## 第七章 徵詢機關、民意與彙整分析

### 7.1 相關機關之溝通與協調

### 7.1.2 相關機關意見彙整

圖7-1-1 原規劃機廠配置

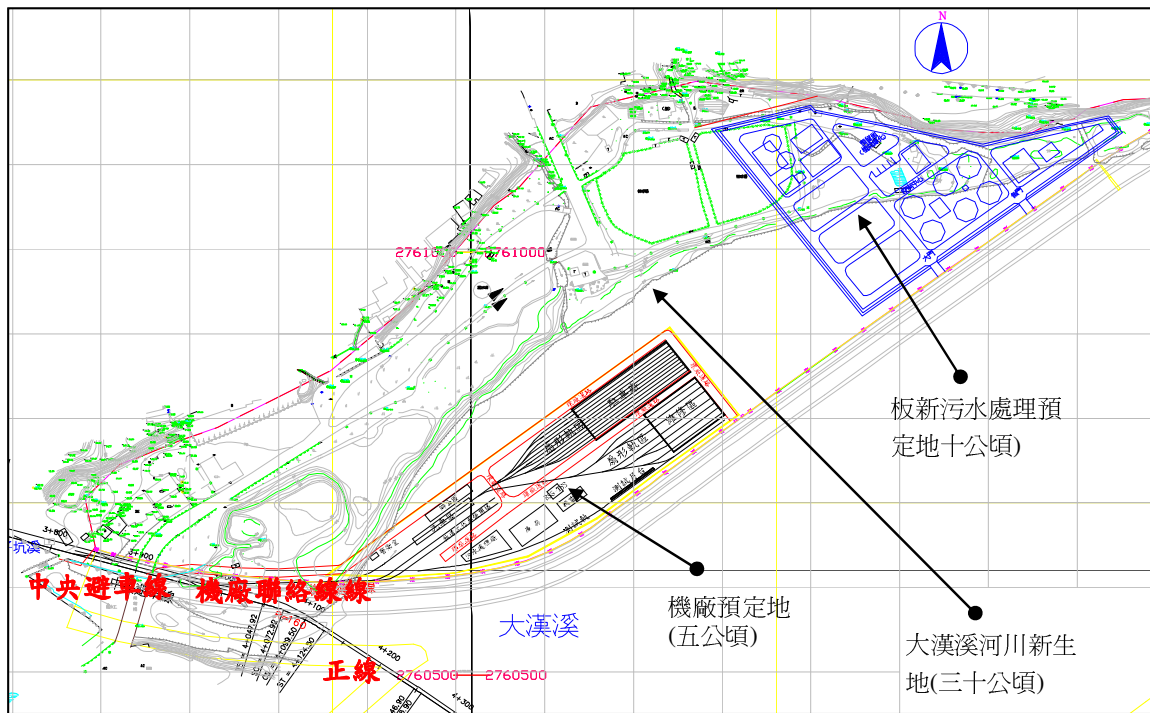
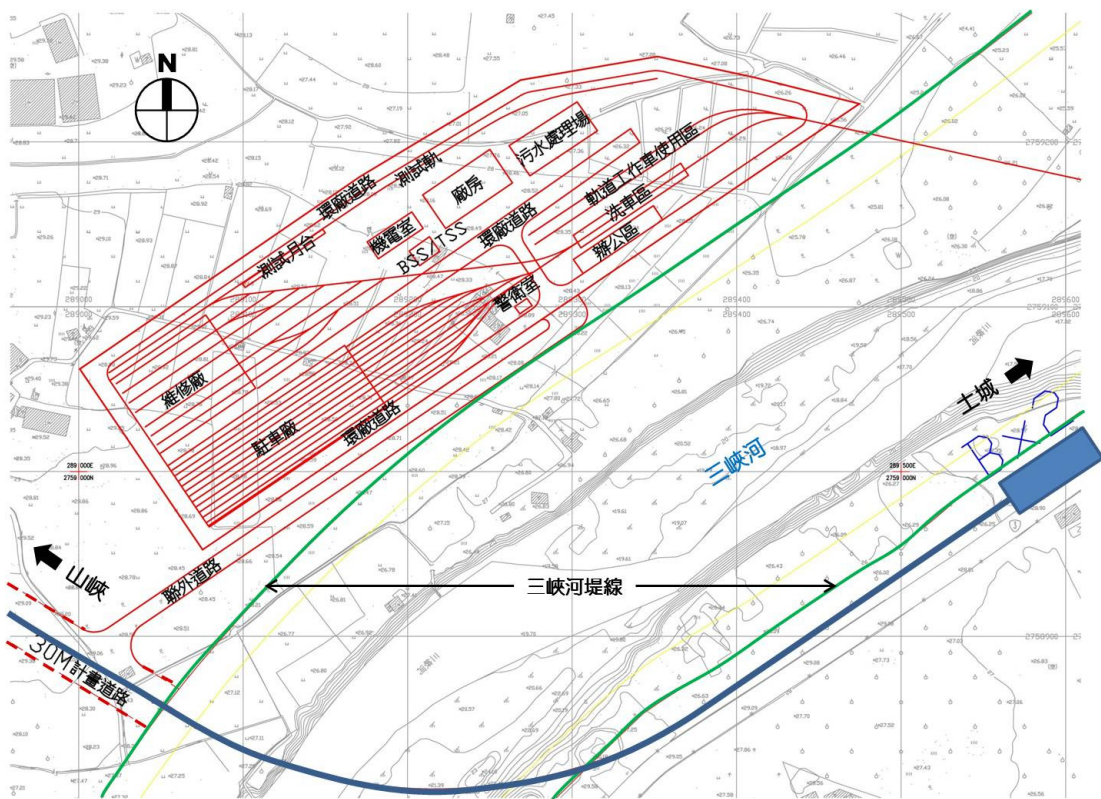
## 三、機廠用地調整。

- 本研究研析情形：因大漢溪側新生地腹地廣大，且屬公有土地，土地取得成本相對較低，且對三峽地區之三個路線方案均可服務，故原機廠規劃於新生地（圖7-1-1），後續因本府城鄉局就該新生地另有其它用途考量，本案機廠調整配置於新闢台北大學聯絡道路西、南側與三峽河北側（圖7-1-2），該用地現況為農地，路線配合BX2-BX3路段已調整至台北大學特定區新闢聯外道路

路線，BX2-BX3站間路段由原1,429公尺調整為1,487公尺，整體路線微幅增長約58公尺，BX2設站地點維持不變，若後續環河道路有拓寬之計畫再行評估是否調整移設至環河道路南側街廓之必要，在營運方面，於此路線之直線路段增加一袋式儲車軌道供列車調度進出廠線，建議劃設機廠面積約5.15公頃同主機廠空間供列車儲車及維修空間，機廠用地需求含進出廠線空監與原建議之機廠用地需求略同。
